Contribution à l'enquête publique

TAE+CLB

AVIS DEFAVORABLE

Carte des accès modes actifs existants et projetés autour de la station Montaudran Piste des Géants Gare

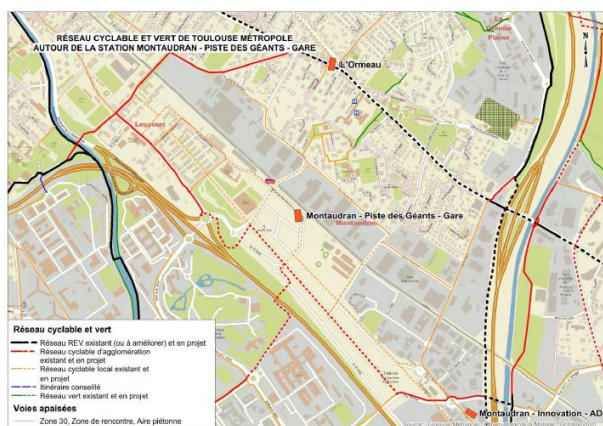
Le projet TAE/CLB peut entraîner ici ou là des aménagements en faveur des modes actifs (donc un impact positif sur l'environnement). Voici un exemple parmi d'autres, page 2905 avec des aménagements dont une passerelle à proximité de Montaudran (même si la passerelle était prévue depuis le mandat 2008-2014) :

Même si TAE/CLB tire des aménagements en faveur des modes actifs, ceux-ci n'ont pas besoin d'un projet lourd, long et onéreux pour être mis en œuvre. Ils peuvent être réalisés indépendamment et plus finement sur l'ensemble du territoire.

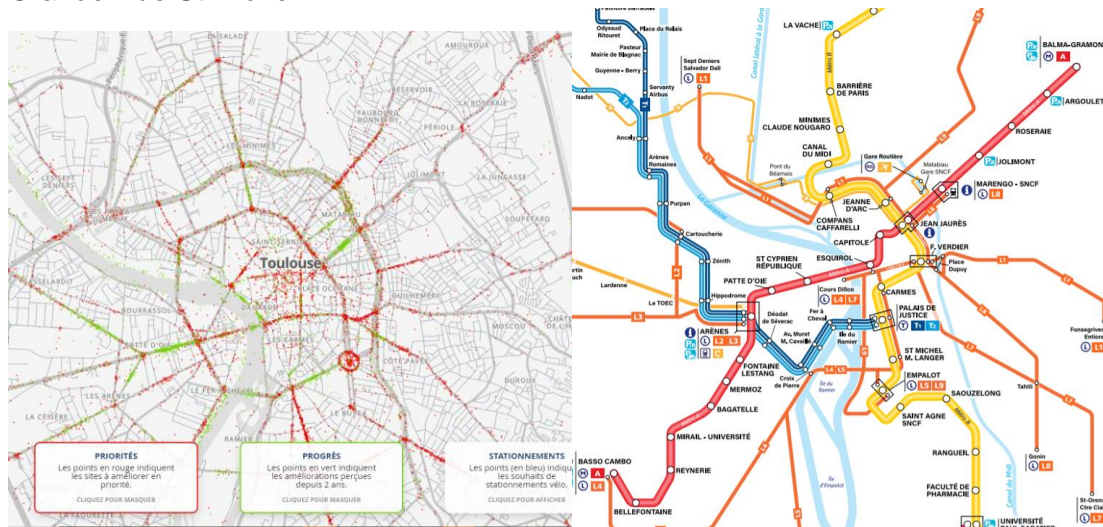
Nous reprenons l'analyse de la MRAE en pièce F12: les aménagements cyclables et stationnements vélos ne sont pas représentés et "renvoyés à des études ultérieures".

L'étude d'impact présente ensuite dans la pièce F5, pour chaque station, un zoom sur un rayon de 1 km présentant le réseau cyclable existant ou en projet, permettant au lecteur de situer les stations au sein du réseau cyclable. À une échelle plus fine, les principes d'aménagement étant au simple stade d'esquisse, il est simplement précisé le nombre de stationnements vélo en libre service ou en accès réglementé, sans que les aménagements cyclables, lorsqu'ils n'existent pas, soient présentés, ceux-ci étant renvoyés à des études ultérieures (exemple F5 p. 2731 pour la station Jean Rieux).

Notre association avait demandé lors de l'enquête 2019 du métro de profiter du viaduc de la CLB pour créer sur le même ouvrage une passerelle piéton-cycle. Cette proposition a été rejetée.
